Arkivsaksnr: 2014/8376-6
Saksbehandler: Carl Severin Bjurstedt
Dato: 17.03.2015

Utvalg	Utvalgssak	Møtedato
Dovrefjell nasjonalparkstyre	33/2015	26.03.2015

Høring av "Småkraftpakke Rauma-Neset", seks vanninntak nær Eikesdalsvatnet landskapsvernområde og Sandgrovbotn-Mardalsbotn biotopvernområde

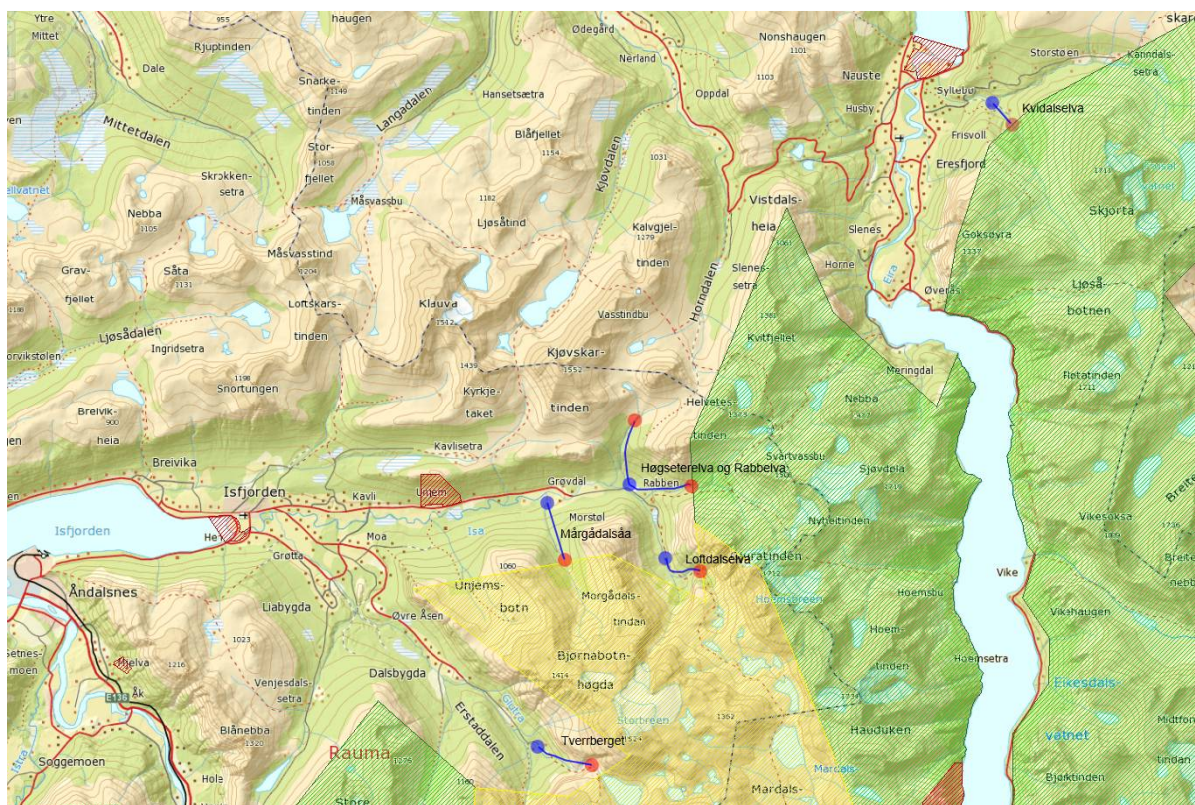
NVE har sendt 12 søknader om konsesjon for utbygging av småkraftverk i Rauma og Nesset på høring – «småkraftpakke Rauma-Nesset». Poenget med samlet høring er å se sakene i sammenheng. Fem av de omsøkte prosjektene har i følge søknadene i alt seks vanninntak i nærheten av, til dels helt inntil, grensene for Eikesdalsvatnet LVO eller Sandgrovbotn-Mardalsbotn BVO.

Kartene i søknadene har varierende detaljeringsgrad og det er ikke oppgitt koordinater for inntakene. Imidlertid er kotehøyde for plassering oppgitt, jeg har brukt dette for å plassere inntakene på kart. Imidlertid ligger noen av inntakene der det kun er 20-meters kotegrunnlag, da blir det vanskelig å plassere nøyaktig. De aktuelle prosjektene er oppsummert i følgende tabell:

Som det framgår i tabellen er inntakene i Kvidalselva, Morgådalsåa, Loftdalselva og Rabbelva plassert nærmere vernegrensene enn 100 m. Tverrberget kraftverk (vedlegg 2) er en revisjon av prosjektet med inntak i Glutra og Saufonngrova inne i biotopvernområdet som nasjonalparkstyret avslo i sak 11-2015 5.1. i år.

Når det gjelder **Kvidalselva**, angis det at inntaket skal plasseres på kote 308. Her er 305-koten 5,5 m utenfor vernegrensen, mens 310-koten går 30 meter inne i VO. Det er da åpenbart at inntak på kote 308 er innenfor vernegrensen.

For de inntakene som ligger nærmere verneområdene enn 100 meter, finner jeg det rimelig å be NVE stille krav om at det skal måles inn og markeres med grensemerke et grensepunkt nær vassdraget, og at verneområdet i anleggsperioden markeres som forbudt område. I og med at merkingen forårsakes av utbyggingen, bør den i tilfelle bekostes av utbygger.

- 1) Inntaket flyttes ut av verneområdet, minst ned til kote 303.
- 2) Utbygger søker dispensasjon fra verneforskriften, og får dette.
- 3) Utbygger søker om justering av grensen.
